Groupe de travail des transports de marchandises dangereuses

Quatre-vingt-dix-neuvième session

**Propositions d'amendement aux annexes A et B de l'ADR :
construction et agrément des véhicules**

Proposition d'amendement soumise par le groupe de travail informel de l'équipement électrique des véhicules transportant des marchandises dangereuses

9.2.2.2.2 Protection complémentaire

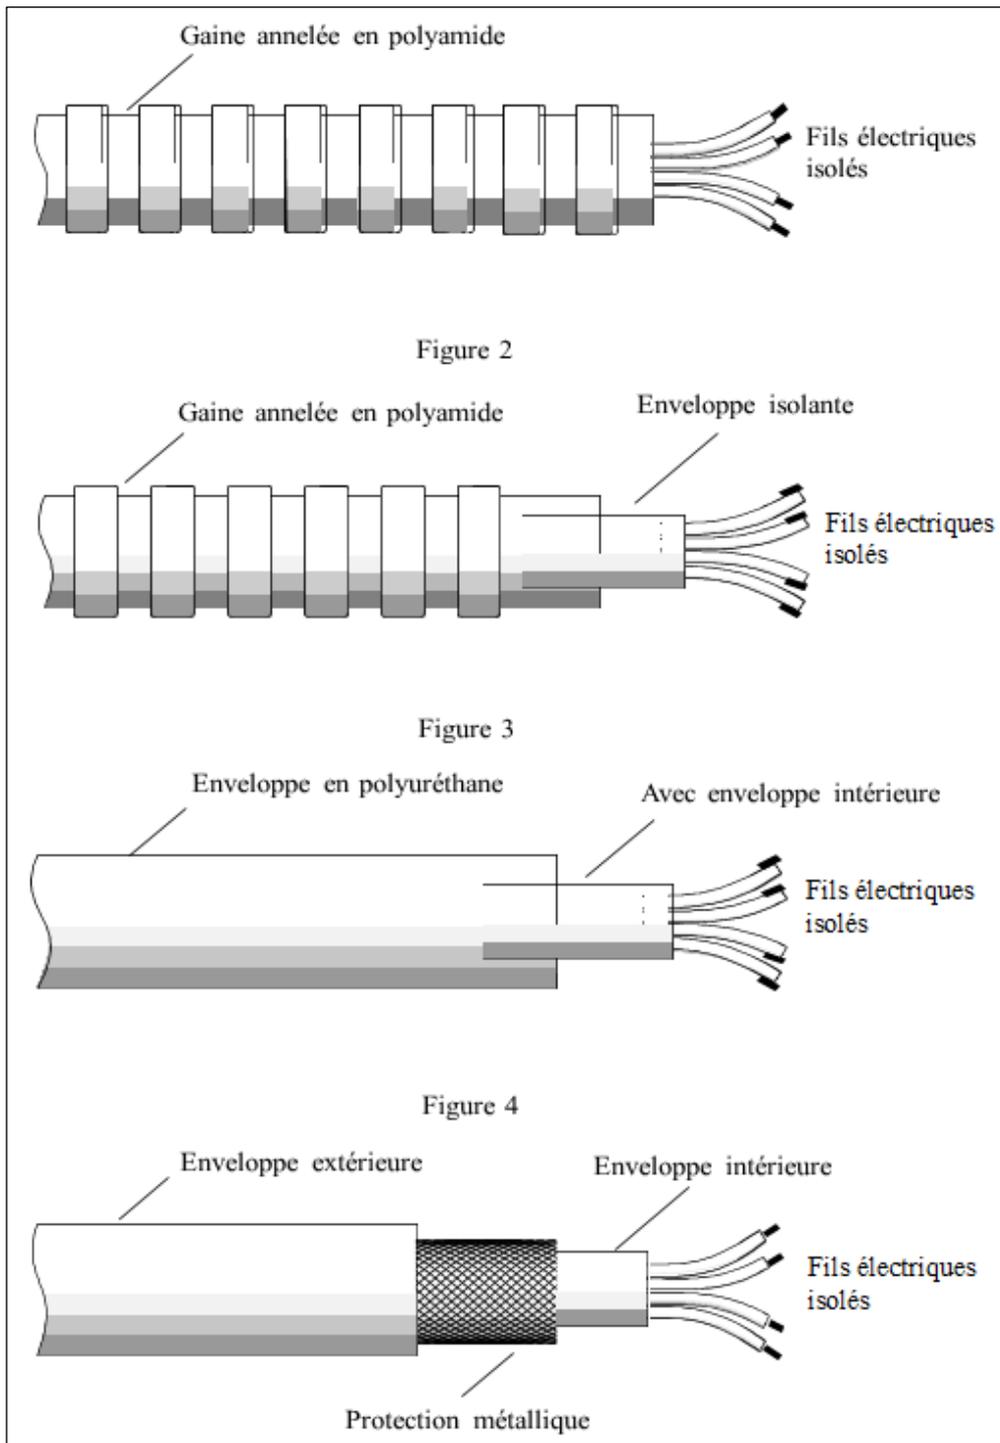
Les câbles situés à l'arrière de la cabine de conduite et sur les remorques doivent être protégés de façon à réduire au minimum les risques d'incendie ou de court-circuit accidentel en cas de choc ou de déformation.

La protection complémentaire est assurée lorsqu'on utilise des câbles multifilaires conformes à la norme ISO 14572:2011 comme indiqué dans les exemples des figures 1 à 4 ci-après, ou dans toute autre configuration offrant une protection comparable.
